**Centrale photovoltaïque au sol des
Aubargues
Commune d'Istres (13)**

**REPONSE A L'AVIS DE LA MISSION REGIONALE
D'AUTORITE ENVIRONNEMENTALE DU 5 SEPTEMBRE
2018**

5 SEPTEMBRE 2018

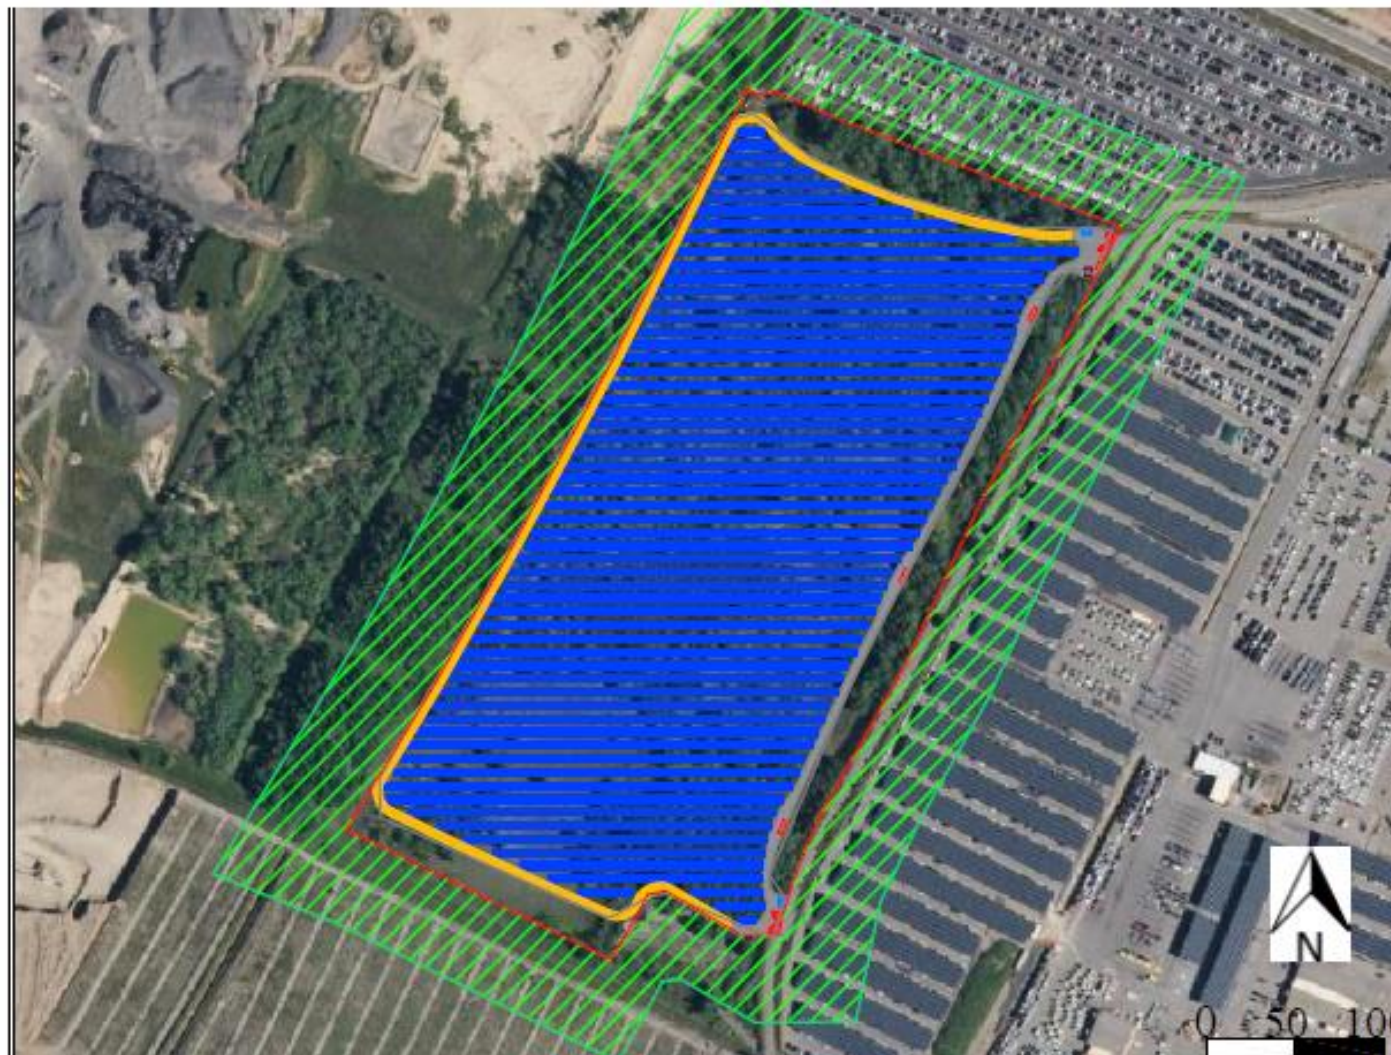
14	« La bande correspondant aux OLD, la voirie d'accès et le dispositif de raccordement au poste source de Miramas ne sont pas représentés sur le plan masse qui se limite à la présentation des aménagements situés à l'intérieur du périmètre clôturé. » (p.7/14)
----	--

En réponse à la remarque de la MRAE, un plan complémentaire avec la bande de débroussaillage de 50 mètres (OLD) est disponible en page suivante :
